工程指示 / 要求簡箋(E.I.)

工程指示編號：EI / 0161 / 19

工程名稱：觀塘裕民坊

工程項目：幕牆 露台位企料螺絲(改平頭)

2 TYPICAL TRANSOM DETAIL
5006 CURTAIN WALL

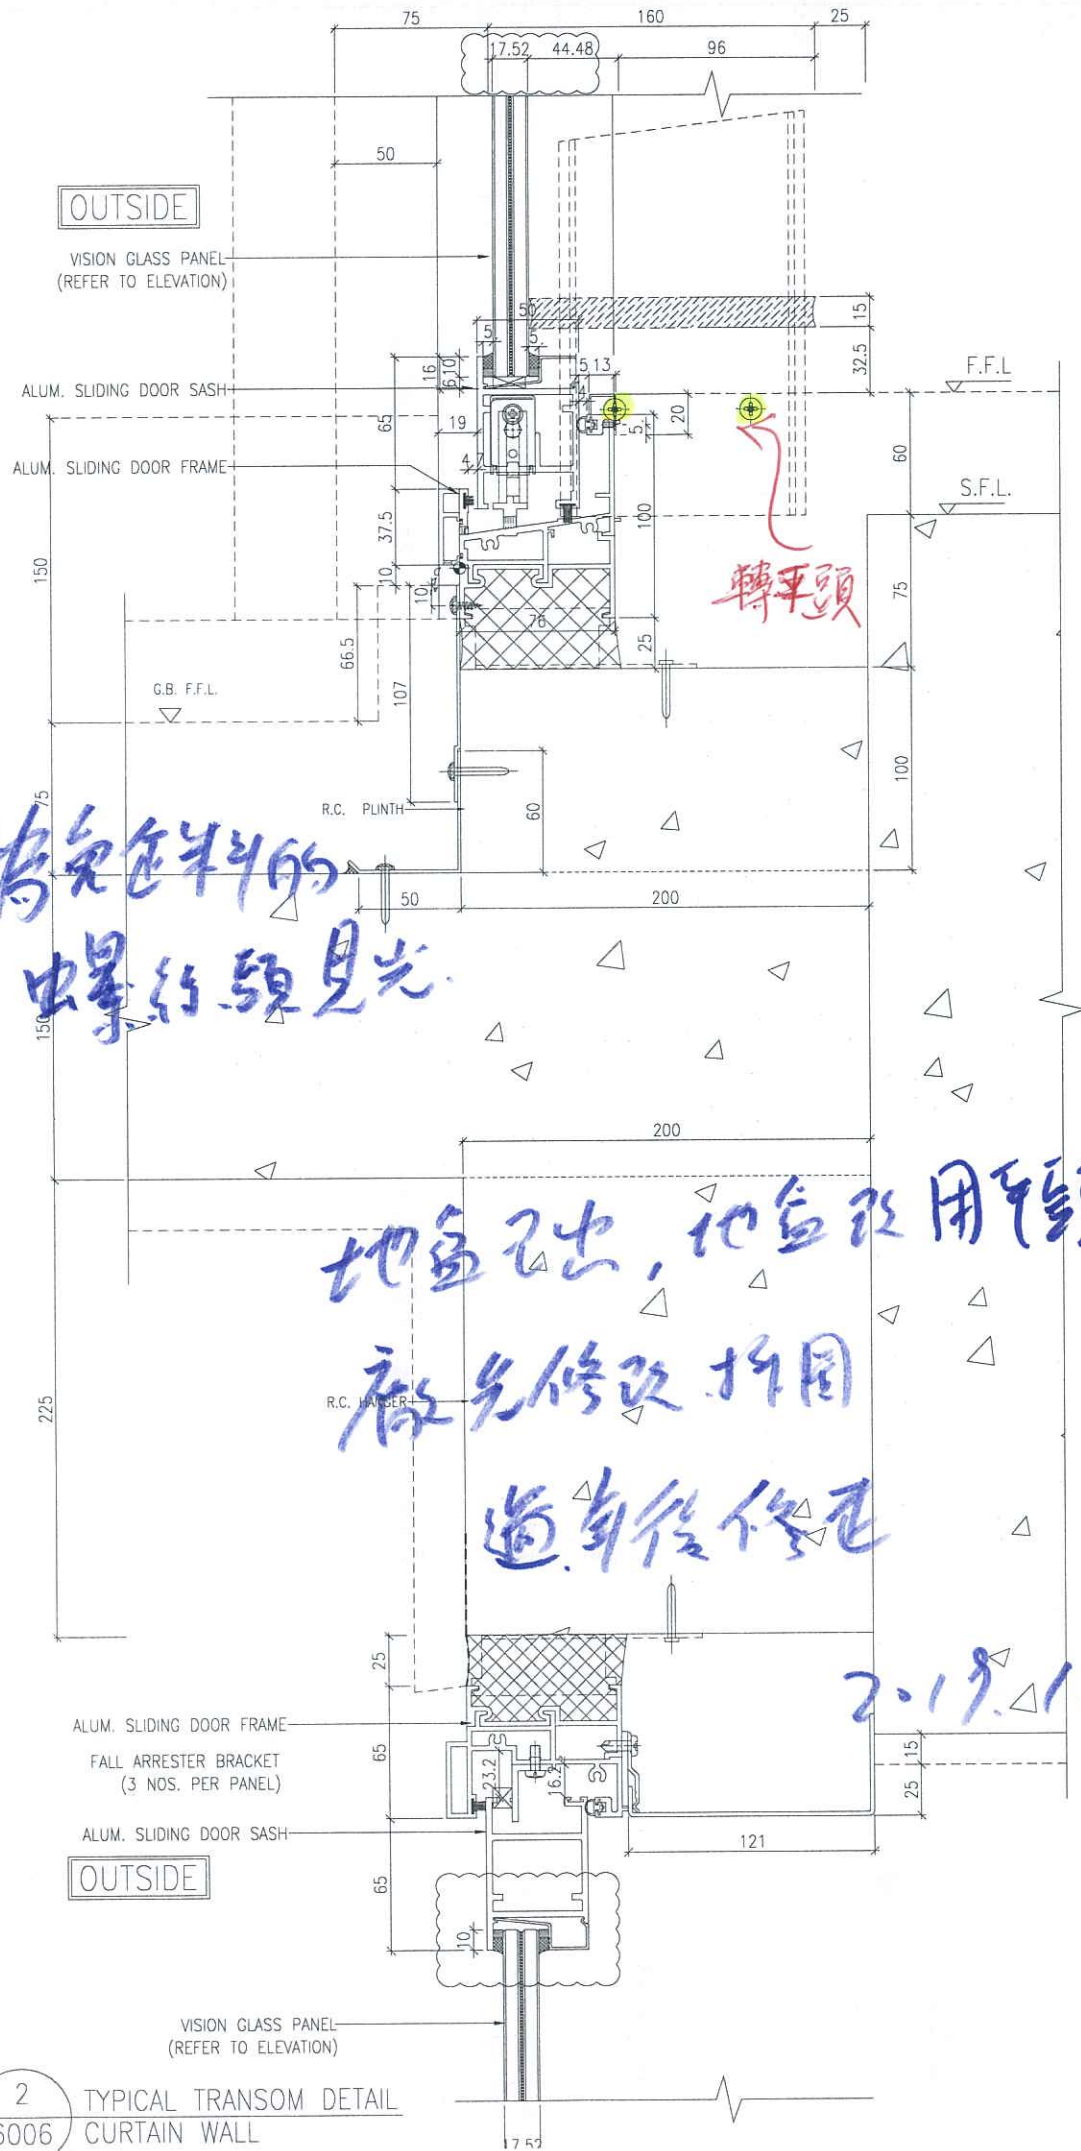
為免企料螺絲頭見光，螺絲改用平頭

有免材料的
螺絲頭見光

此兩口即此

1) 廠先修改拆圖，大貨需修改 (過年後，此項不影響正在進行的E20139,0144,0155)

2) 地盤已裝，此位地盤現場改，過年後修正

地盤已出，地盤改用輕質
做先修改拆圍
道前後修正
